| <b>Stavba:</b>  | VŠCHT Praha – Rekonstrukce prostor uvolněných z pronájmu (etapa I) v budově B ul. Zikova – kancelářská část |                 |               |                |
| <b>Název změny:</b>   | 41 Úpravy dveřních křidel (PP20)  |                 |               |                |

| DOKUMENT<br>ČÍSLO<br>DOKUMENTU | PP20 - ZMĚNA DVEŘÍ<br>VŠCHT - PŮDORYS 4.NP - VÝŘEZ | KRESLEJÍCÍ<br>PP20_01 |

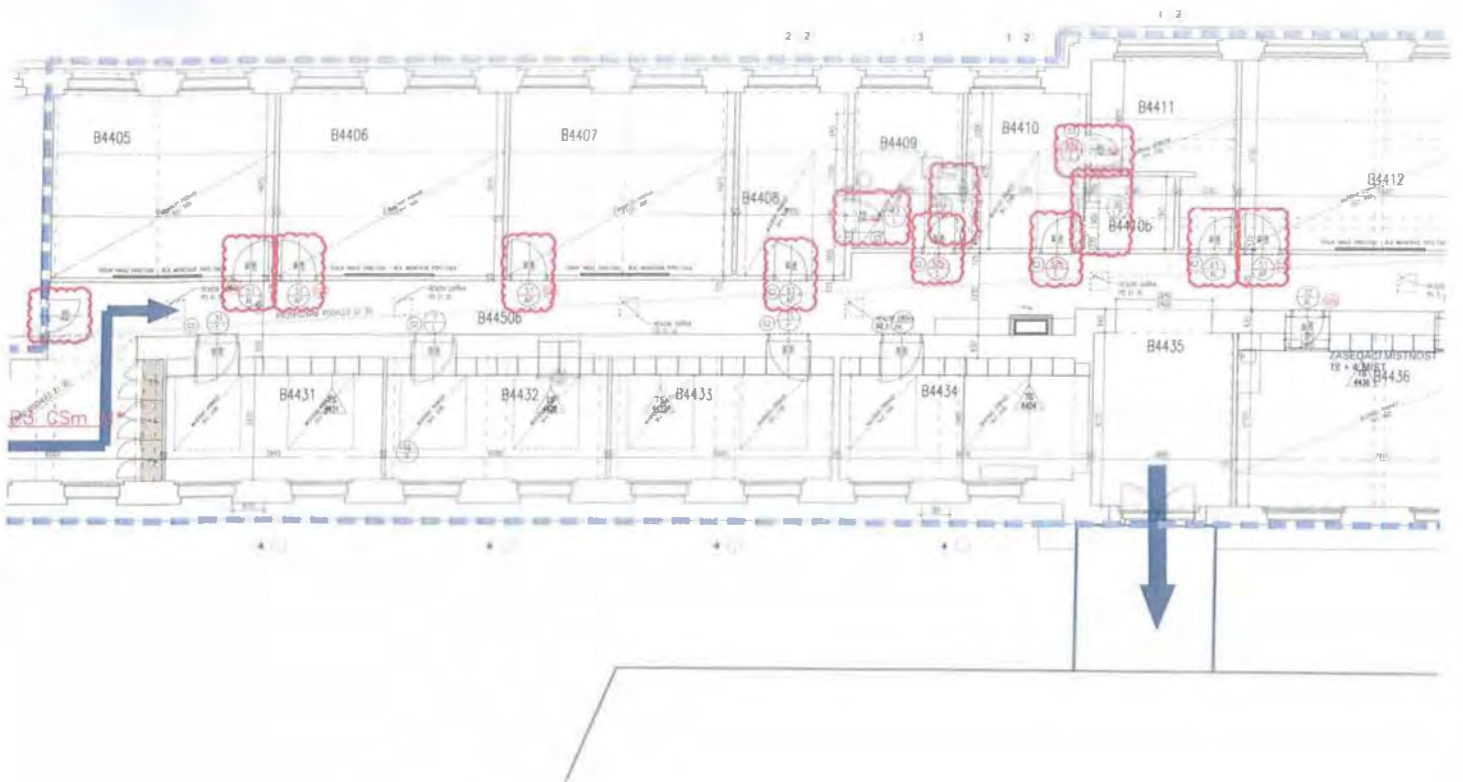
| Během výstavby byla zjištěna nekoordinace mezi jednotlivými řemesly v PD: Koordinací pohledů ve 4.NP a rozvodů technologií došlo ke snížení podhledů, které mají dopad na výšku dveří a jejich nadsvětlíků, úprava dveří je řešena ze strany projektanta projektovým pokynem (PP20). ZL je realizován za splnění podmínek § 222 odst. 4 ZZVZ jako nepodstatná změna závazku ze smlouvy.   |   |                 |               |                |
| Dle projektového pokynu PP20. Ve 4.NP dveře z chodby do kanceláří nebudou mít nadsvětlík, který nahradí prosklené dveřní křídlo. U vnitřních dveří ve 4.NP mezi kancelářemi B4408-4409, B4409-4410, B4410-4410b, B4410-4411 nad světlík zůstává a celková výška dveří bude cca 3340mm. Dveře z chodby do kanceláře B4439, B4440 a dveře v příčce mezi těmito kancelářemi, u nichž se původně počítalo jen s výměnou křídla, zárubeň měla zůstat původní, budou vyměněny kompletně včetně zárubně. |   |                 |               |                |
| Původní PD a VV obsahovalo dveře s nadsvětlíky a dveře z chodby do kanceláře B4439, B4440 a dveře v příčce mezi těmito kancelářemi, u nichž se původně počítalo jen s výměnou křídla, zárubeň měla zůstat původní, budou vyměněny kompletně včetně zárubně.   |   |                 |               |                |

Vydaným projektovým pokynem č.20 jsme reagovali na skutečnosti zjištěné při realizaci, včetně zaměření nově namontovaných instalací.
